Aanvullende vragen ontheffingsaanvraag zaaknummer: 2023-016410

Hieronder volgen de antwoorden op de vragen gesteld in de mail van 12 september 2024.

Afbeelding: Voorbeeld van een takkenhoop (BIJ12, 2024).

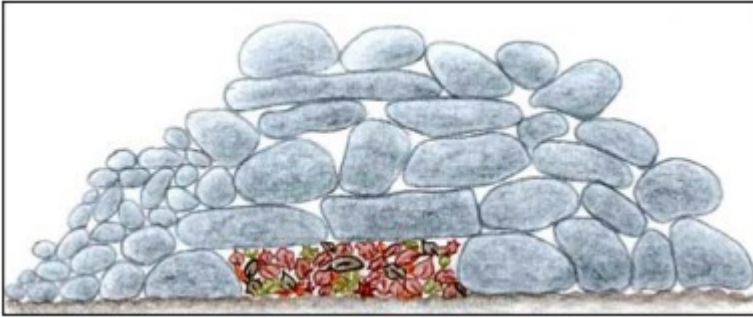
6. Hoe worden de takkenrillen gerealiseerd? Voldoen deze aan het Kennisdocument Kleine Marterachtigen?

Er worden marterhopen aangelegd volgens de specificaties van het Kennisdocument Kleine marterachtigen van BIJ12 (2024). Een marterhoop kan bestaan uit takken of uit stenen.

Een takkenhoop kan op de volgende wijze vormgegeven worden:

- Grond voor een takkenhoop moet eerst losgemaakt worden. Hierop volgt een fundering van zand, grind of zeer fijn vertakkingsmateriaal, maar bij voorkeur gebouwd met lokaal materiaal. De fundering moet iets boven het maaiveld liggen (want deze moet droog blijven).

- Met minimaal zes boomstammen van één meter lang en een diameter van 15-20 cm wordt een nestkamer gebouwd. Dit gebeurt door twee stammen tegenover elkaar op de grond te leggen en daar de andere twee stammen overeen te leggen als een dak. De ruimte die daartussen ontstaat wordt opgevuld met droog hooi of vergelijkbaar materiaal.

- De nestkamer moet minimaal twee ingangen hebben. De nestkamer moet droog blijven en beschermd zijn tegen weersinvloeden. Na het bouwen van deze nestkamer wordt er grof en fijn snoeimateriaal overheen gelegd. Openingen in de takkenhoop mogen maximaal acht cm groot zijn.

- Het wordt aangenomen dat een takkenhoop ongeveer vijf jaar lang functioneel blijft. Daarom moet de takkenhoop elke vijf jaar aangevuld worden met nieuw materiaal om zijn functionaliteit te behouden. Daarnaast moet de takkenhoop minimaal drie meter lang, twee meter breed en één meter hoog zijn.
